改善箇所説明図

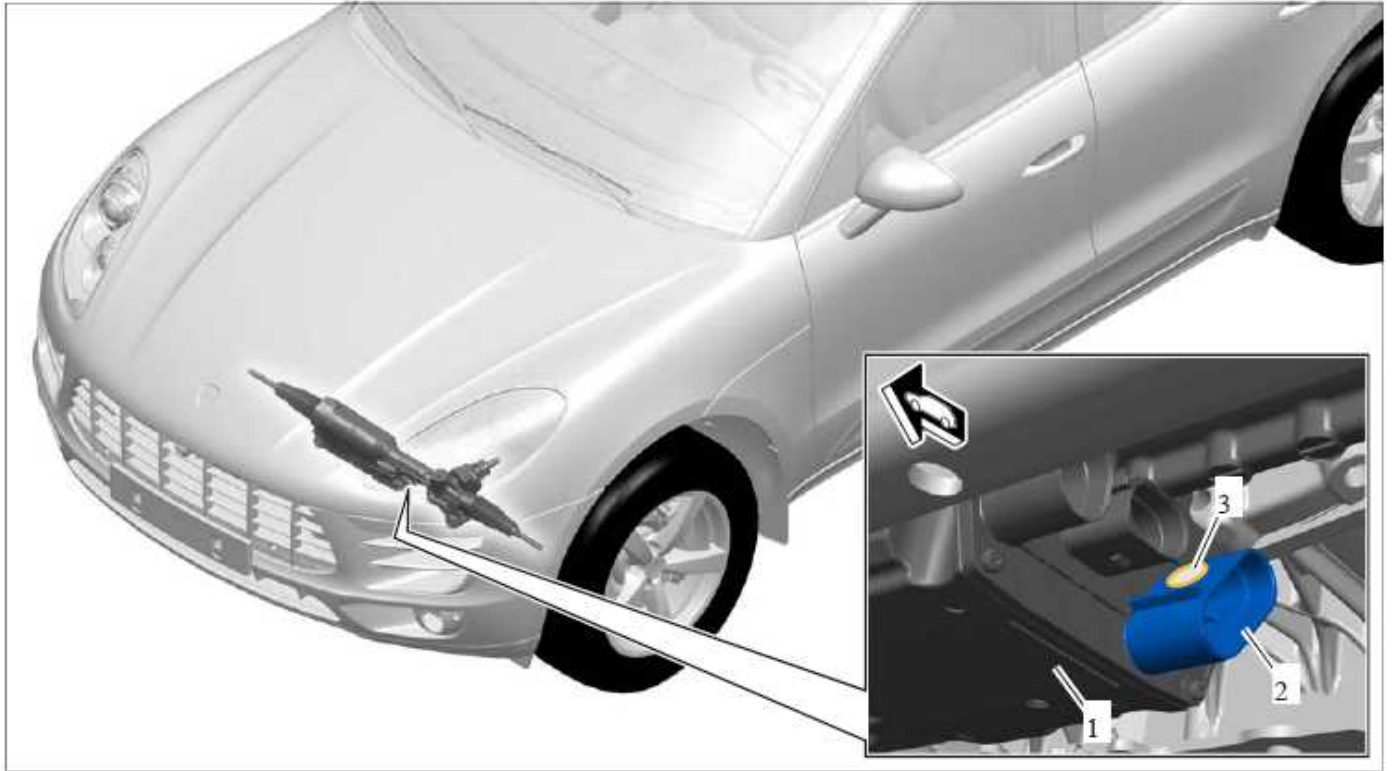
不具合発生箇所

電動式パワーステアリングコントロールユニットにおいて、通気孔に貼付する防水フィルタの製造が不適切なため、防水処理が行われていないものがある。そのため、通気孔から雨水等が浸入すると、コントロールユニット内の回路が短絡して警告灯が点灯し、ハンドルの操作力が増大するおそれがある。

全車両、防水フィルタを点検し、不良品が取り付けられている場合は、さらにコントロールユニットも点検する。その結果、正常な場合は、フィルタを良品に交換し、異常が確認された場合は、コントロールユニットを新品に交換する。
